Commission économique pour l'Europe**Comité des transports intérieurs****Forum mondial de l'harmonisation
des Règlements concernant les véhicules****175^e session**

**Accord de 1958 : Examen de projets d'amendements
à des Règlements ONU existants, soumis par le GRPE****Proposition de rectificatif 1 au complément 9 à la série 06
d'amendements au Règlement ONU n° 16
(Ceintures de sécurité)****Communication du Groupe de travail de la sécurité passive****

Rectificatif 1 au complément 9 à la série 06 d'amendements au Règlement ONU n° 16 (Ceintures de sécurité)

« Figure 2

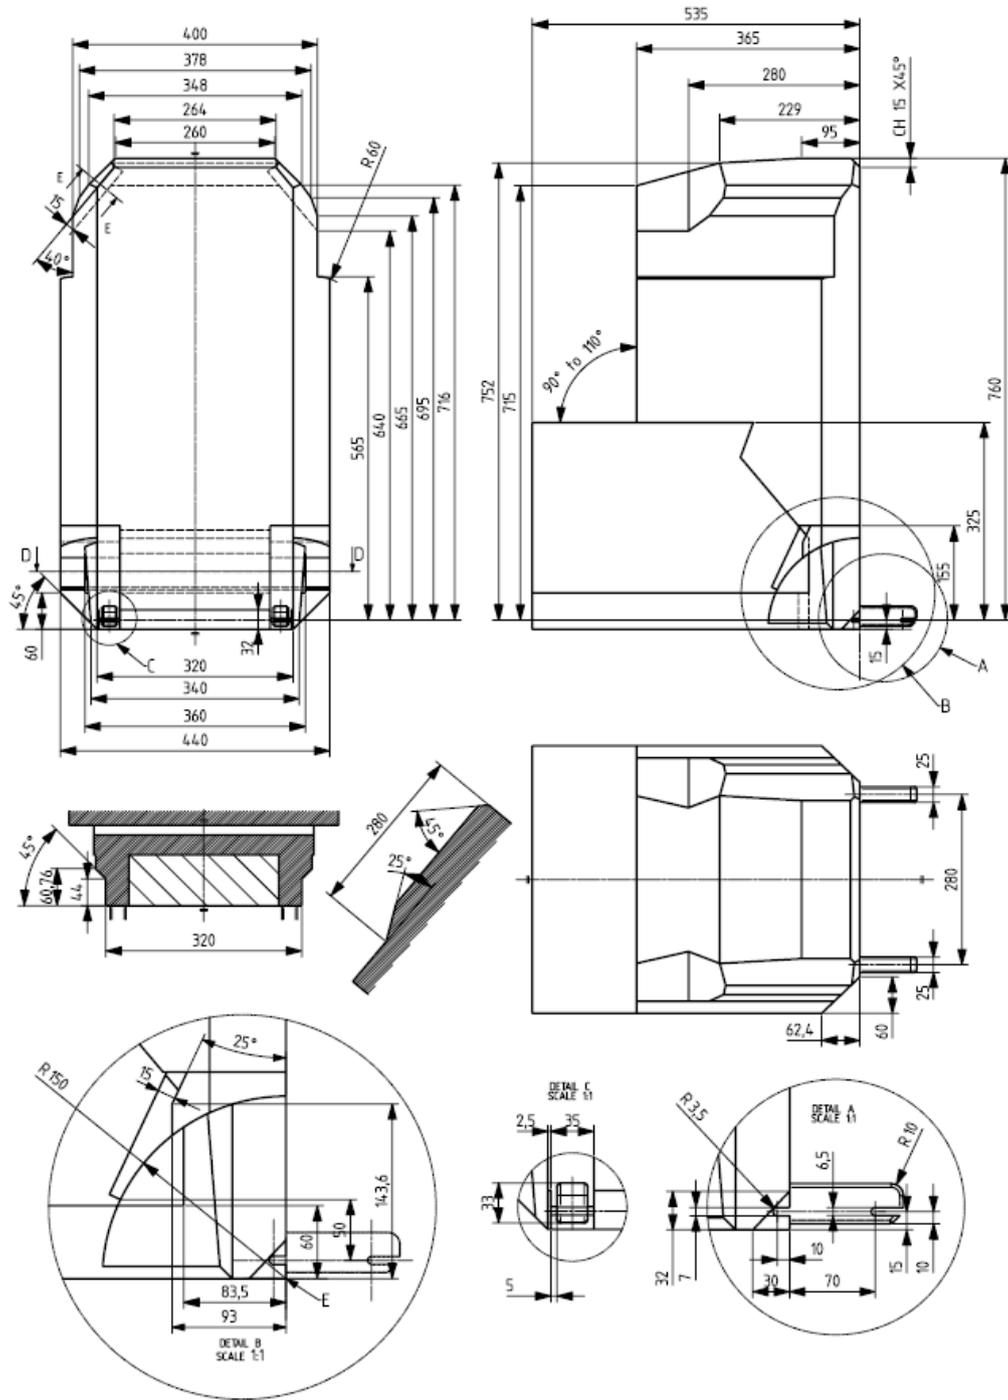
Appendice 5, figure 2 ISO B2, remplacer par la figure suivante :

(Toutes les dimensions sont en millimètres.)
